Mission régionale d'autorité environnementale

**Avis de la mission régionale
d'autorité environnementale
Centre-Val de Loire
sur la création d'un parc photovoltaïque au sol sur la
commune de Gièvres (41)
Permis de construire**

n°2021-3340

Plan de masse (Source : Résumé non technique, page 26)

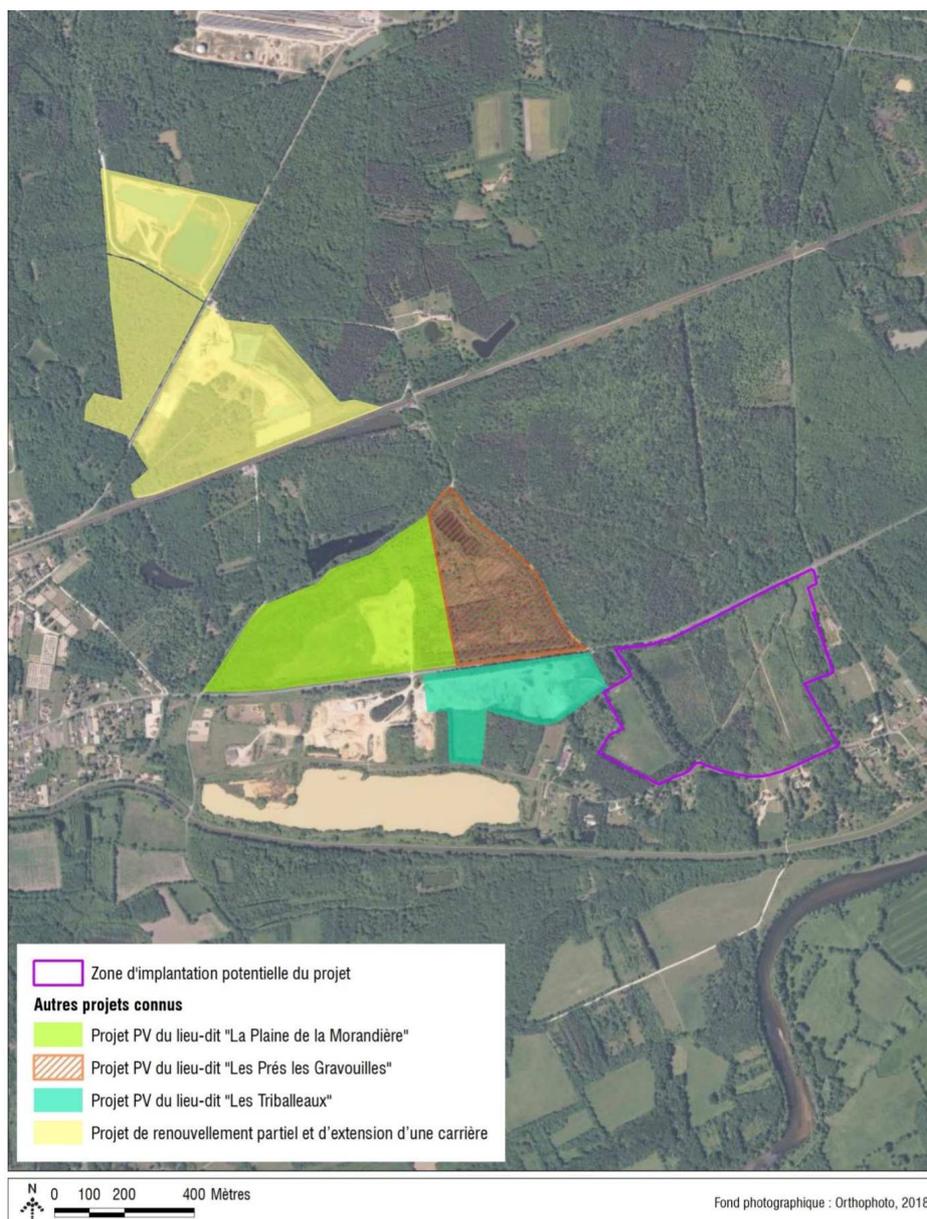
Le dossier présente trois variantes non pas d'implantation mais de dimensionnement du site, à l'intérieur de la même zone d'implantation, fondées entre autres sur l'analyse des mesures éviter-réduire-compenser liées à la présence de zones humides et à la présence de surfaces arborées reconnues comme étant l'habitat de reproduction d'amphibiens et d'oiseaux. La localisation du projet n'apparaît donc pas issue d'une analyse comparée entre plusieurs sites d'implantation distincts. L'autorité environnementale rappelle que l'étude d'impact doit justifier l'implantation au regard de l'absence d'alternatives d'implantation telles que prévues à l'article R.122-5 II 7° du code de l'environnement.

L'autorité environnementale recommande de compléter la démarche itérative du choix du site en produisant l'analyse de sites alternatifs à une échelle élargie afin de justifier le choix d'implantation du projet au regard de leurs sensibilités environnementales.
